柏崎刈羽原子力発電所5号機

立入検査及び現地調査に係る 指摘事項に対する回答

平成22年6月23日

<ストッパ概要>

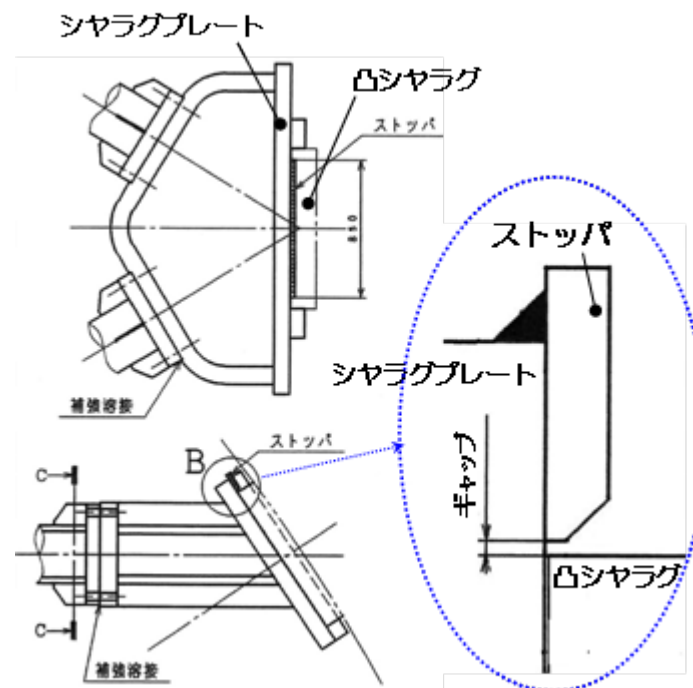
以下について設計の妥当性を説明すること。

- ① 原子炉格納容器スタビライザの耐震強化。
- ② 原子炉補機冷却水系熱交換器の基礎ボルト（アンカー一部を含む）に係る耐震強化。

- ① シヤラグプレート部にストッパを追加。
(PCVスタビライザに生じる鉛直荷重を低減)
- ② PCVスタビライザのフランジ取付部に補強溶接を実施。
(ボルトの引張応力を低減)

<上下方向の概要図>

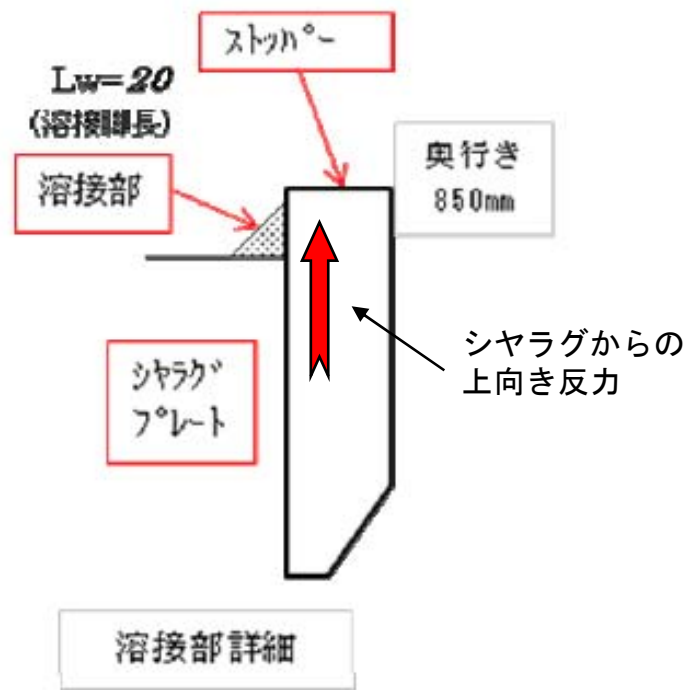
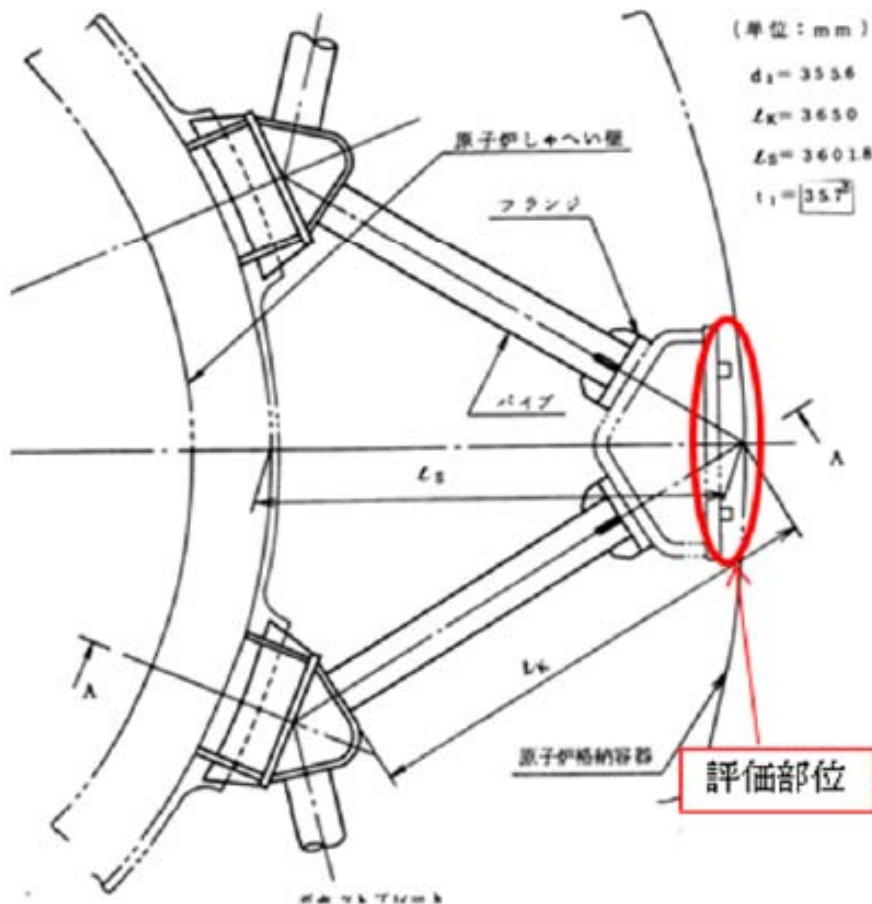
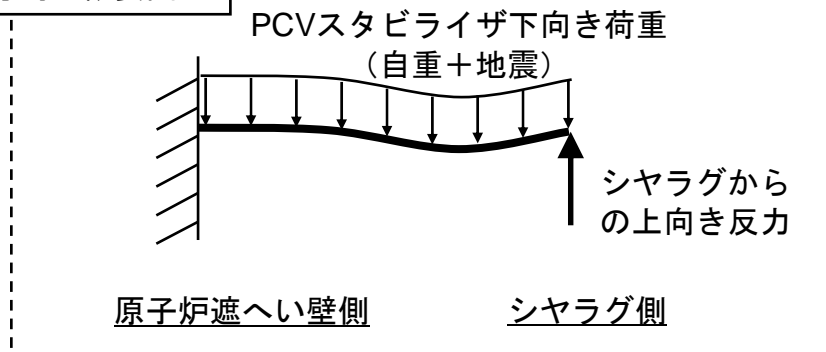
- 鉛直方向の地震により、シヤラグから上向きの反力を受ける。

シヤラグプレート溶接部の評価 (2)

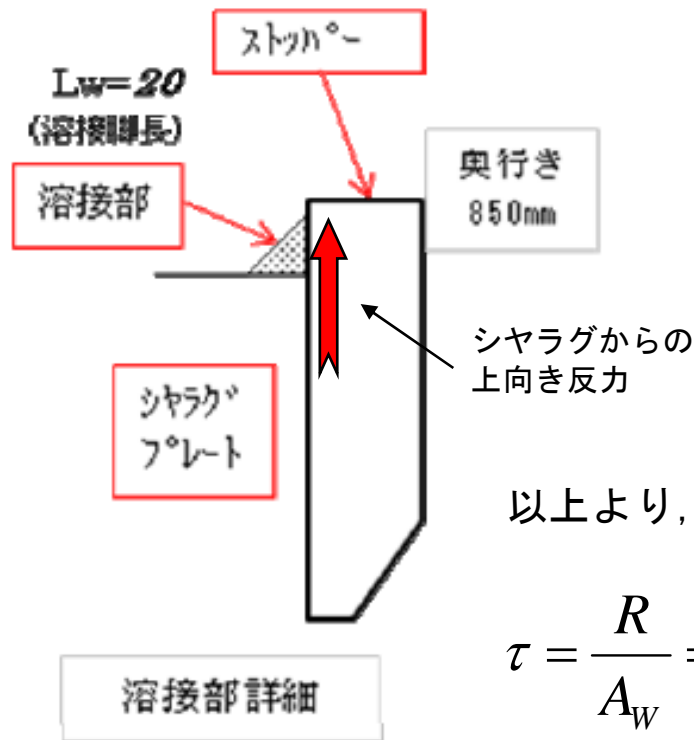
- シヤラグからの上向き反力に対する、溶接部のせん断応力を評価。

$$\tau = \frac{R}{A_w} = \frac{3.69 \times 10^4}{1.20 \times 10^4} = 4 [MPa] < 177 [MPa]$$

※溶接部に対しては、溶接規格N-1100の規定に準じて浸透探傷試験を実施しており、溶接継手効率を考慮しない。（設計・建設規格 SSB-3121.1）
（試験を実施していない場合は、溶接継手効率0.45を乗じる。）

格納容器スタビライザ溶接部の評価 (2)

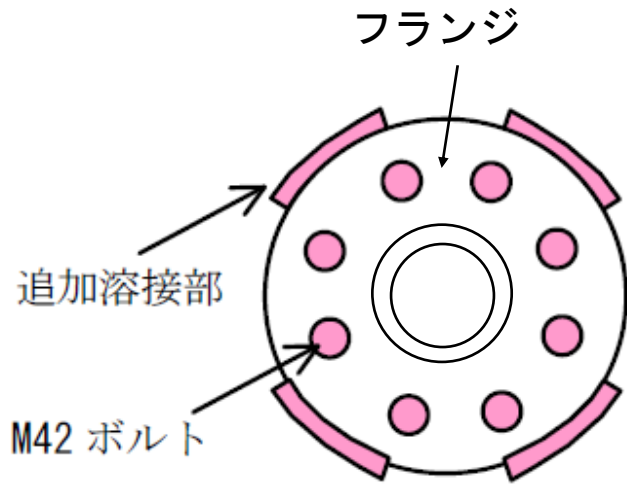
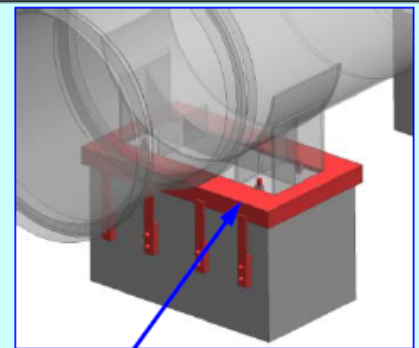
- スタビライザからの地震荷重に対する、溶接部の引張応力を評価。

$$\sigma_W = \frac{F_H}{A_W + A_b} = \frac{5.48 \times 10^6}{1.13 \times 10^4 + 1.11 \times 10^4} = 245 [MPa] < 331 [MPa]$$

※溶接部に対しては、溶接規格N-1100の規定に準じて浸透探傷試験を実施しており、溶接継手効率を考慮しない。(設計・建設規格 SSB-3121.1)
(試験を実施していない場合は、溶接継手効率0.45を乗じる。)

熱交換器の耐震強化工事の考え方

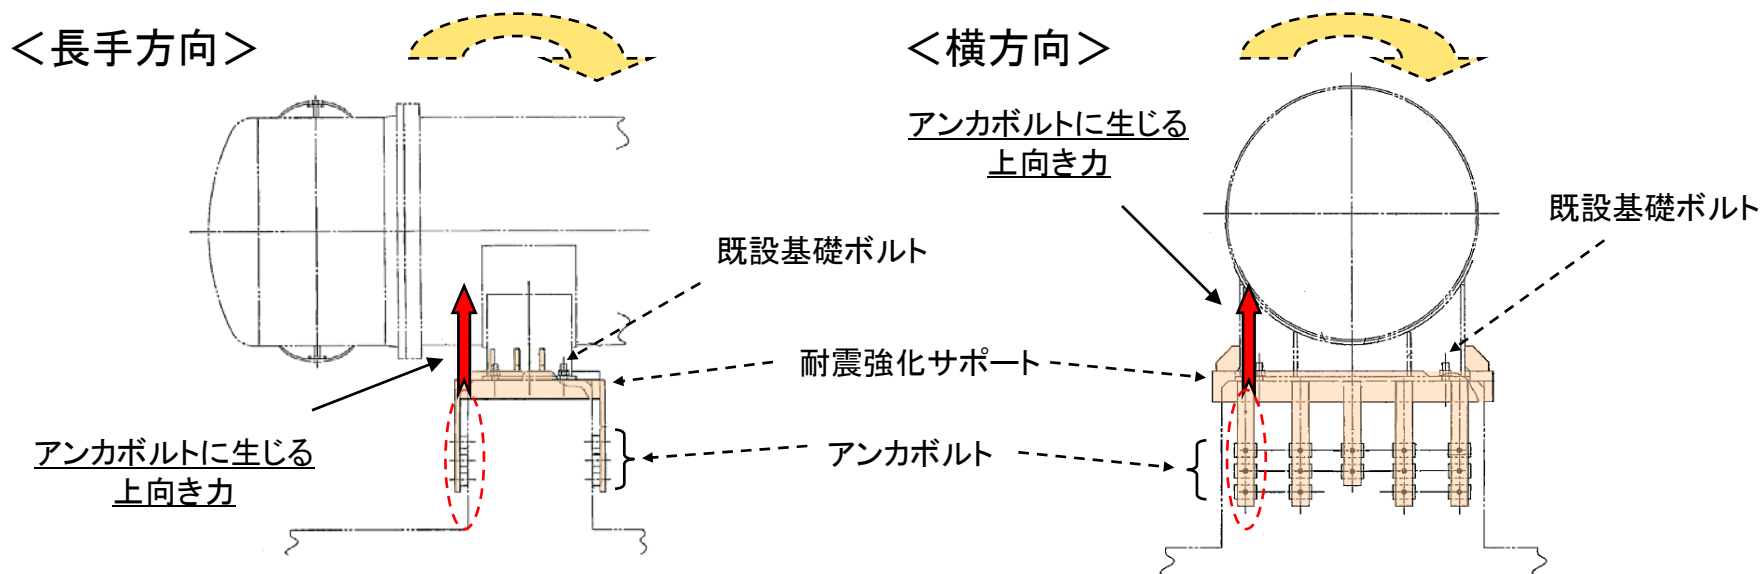
- 既設の基礎ボルトに生じる地震荷重を，耐震強化サポートにより基礎台へ伝達する。（既設の基礎ボルトには強度を期待しない）
- 伝達された地震荷重は，基礎台に埋めこめられたアンカボルトにより負担する。（前面，背面それぞれ14本）

- 長手方向地震による荷重は，基礎台長手面の14本のアンカボルトにて支持するように設計。

- 横方向地震の荷重は，基礎台長手面の両端のアンカボルト6本（前面3本，背面3本）にて支持するように設計。

熱交換器基礎部の評価 (1)

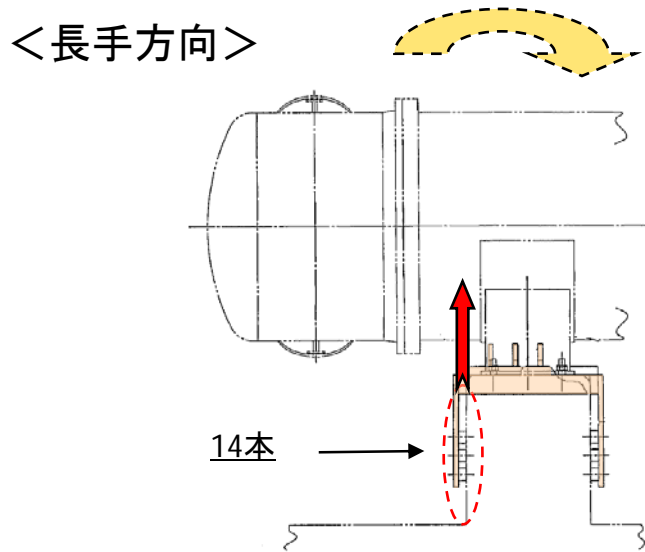
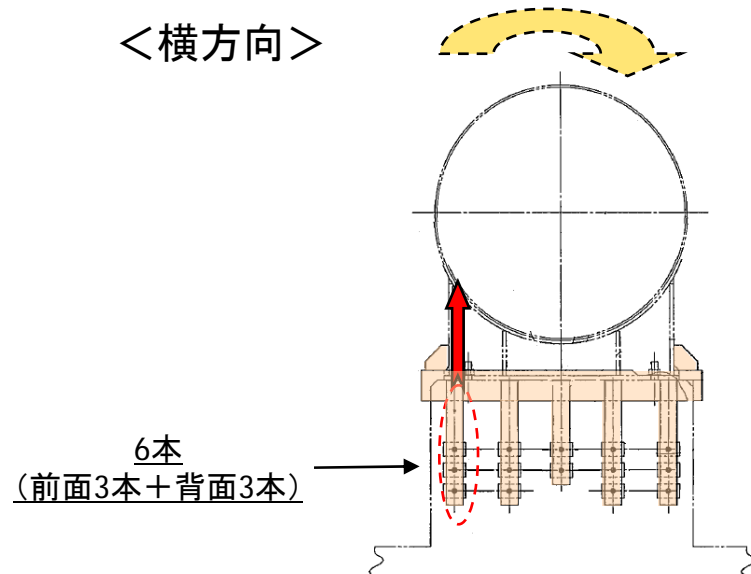
- JEAG4601-1987に示されている熱交換器に対する評価式を用いて、アンカボルトに作用する鉛直力を算出。(中立軸の位置と曲げモーメント及び鉛直力の釣り合いにより算出。)
- 算出された鉛直力から、アンカボルト1本当たりのせん断荷重を算出。

$$F_{b1} = 9.18 \times 10^4 [N]$$

$$F_{b2} = 6.62 \times 10^4 [N]$$
